# EDP – Energias do Brasil

*Contribuição à Consulta Pública MME nº 24/2016:*

## **Revisão Ordinária de Garantia Física de Energia das Usinas Hidrelétricas Despachadas Centralizadamente no Sistema Interligado Nacional - SIN**

São Paulo, 07 de dezembro de 2016

Gráfico 12 – Duração e montante (MW médios) dos contratos CCEAL de compra por consumidores livres e especiais no ACL

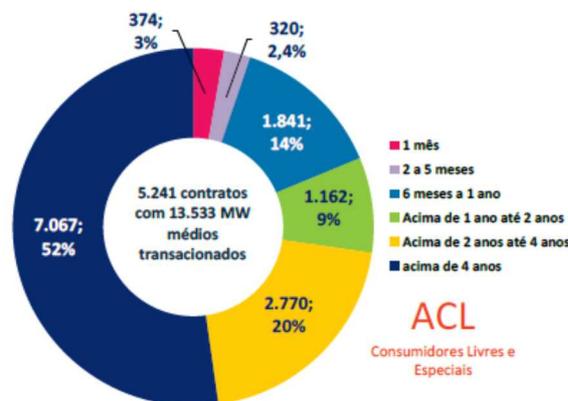
Os dados da CCEE referentes ao InfoMercado de set/16 indicam que cerca de 52% dos contratos em ambiente livre possuem prazo acima de 4 anos, somado aso contratos com prazo de 2 a 4 anos, o percentual atinge 72%.

Neste contexto, com objetivo de mitigar o risco regulatório sugere-se que não seja aplicada a regra de penalidade por insuficiência de lastro até 01/01/2019 ou, de forma alternativa, que seja feita redução escalonada da Garantia Física para fins de apuração de lastro.
